3. 指摘事項等の回答

平成 31 年 3 月 26 日の第 266 回核燃料施設等の新規制基準適合性に係る審査会合において、説明を求められた事項について、以下に回答する。

第 2.1 図 耐震重要施設まわりの概要図

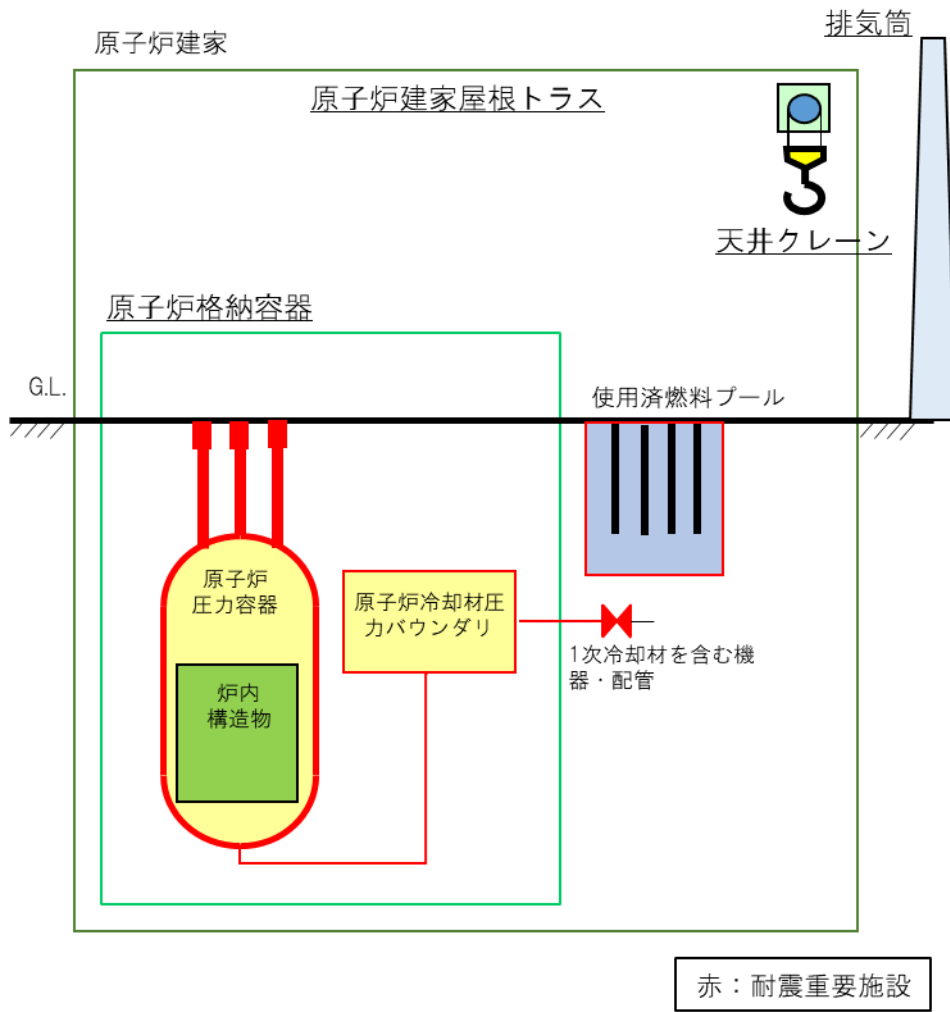
2. 耐震重要施設が、耐震重要度分類の下位クラスに属する設備の波及的影響によって、その安全機能を損なわない設計について、設計上想定する事象の選定、影響の評価等について説明すること。

基準地震動 S_s が発生しても、耐震重要施設が、耐震重要度分類の下位のクラスに属するものの波及的影響によって、その安全機能を損なわないことを確認する。評価対象設備(第 4 回設工認(平成 31 年 3 月 26 日申請))は、以下のとおりである。耐震重要施設まわりの概要図を第 2.1 図に示す。

基準地震動 S_s が発生しても、原子炉建家屋根トラスの損傷及び落下により、S クラスの使用済燃料貯蔵設備貯蔵プール及び原子炉格納容器内の S クラスの機器・配管系に対して波及的影響を及ぼさないこととする。

基準地震動 S_s が発生しても、原子炉格納容器の損傷により原子炉格納容器内の S クラスの機器・配管系及び S クラスの原子炉格納容器貫通部配管に対して波及的影響を及ぼさないこととする。

基準地震動 S_s が発生しても、原子炉建家天井クレーンの損傷及び落下により、S クラスの使用済燃料貯蔵設備貯蔵プール及び原子炉格納容器内の S クラスの機器・配管系に対して波及的影響を及ぼさないこととする。

基準地震動 S_s が発生しても、排気筒の損傷及び転倒により、原子炉建家内の S クラスの施設に波及的影響を及ぼさないこととする。

第 3.1 図 制御棒案内ブロック及び炉心断面図

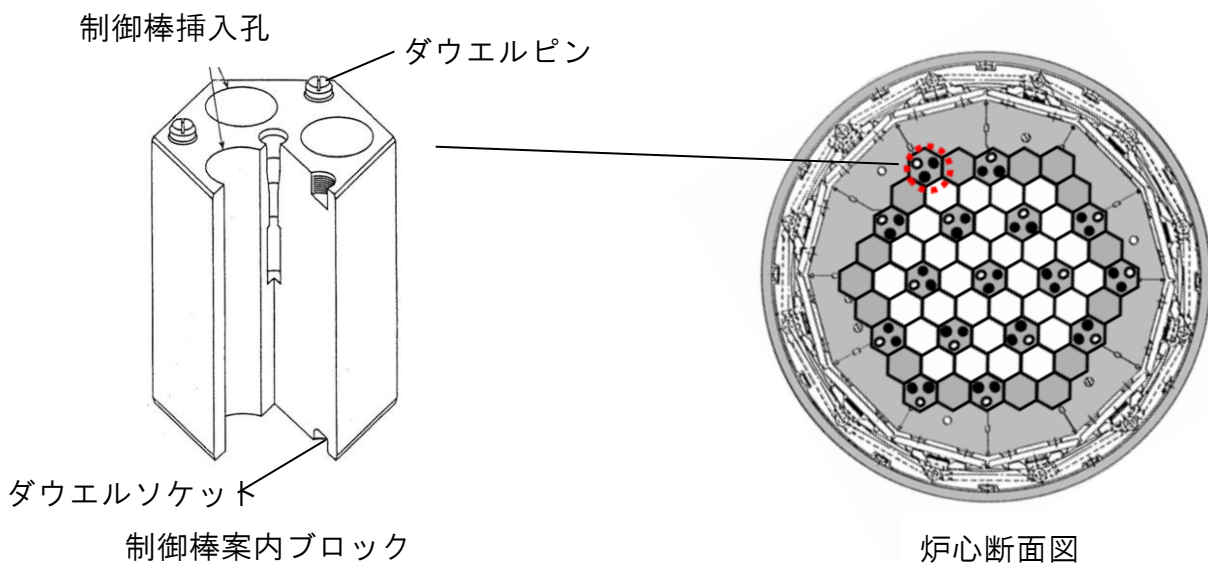
3. 耐震重要施設のうち、動的機器等については、基準地震動による応答に対して、当該設備に要求される機能を保持されることを説明すること。

制御棒は、炉心構成要素の一部の制御棒案内ブロックの制御棒挿入孔に挿入される。(第 3.1 図)HTTR の炉心は、六角柱状の黒鉛ブロック群で構成された積層構造をしている。これら炉心構成要素は、高温プレナムブロックを介して、サポートポストにより支持されている。地震時、サポートポストの支持機能が維持されていれば、制御棒案内ブロック等の炉心構成要素は、高さ方向において元の位置に留まり、制御棒挿入孔が高さ方向で不連続となることはない。そのため、制御棒挿入性上評価すべき問題は、炉心構成要素の水平方向の動きである。
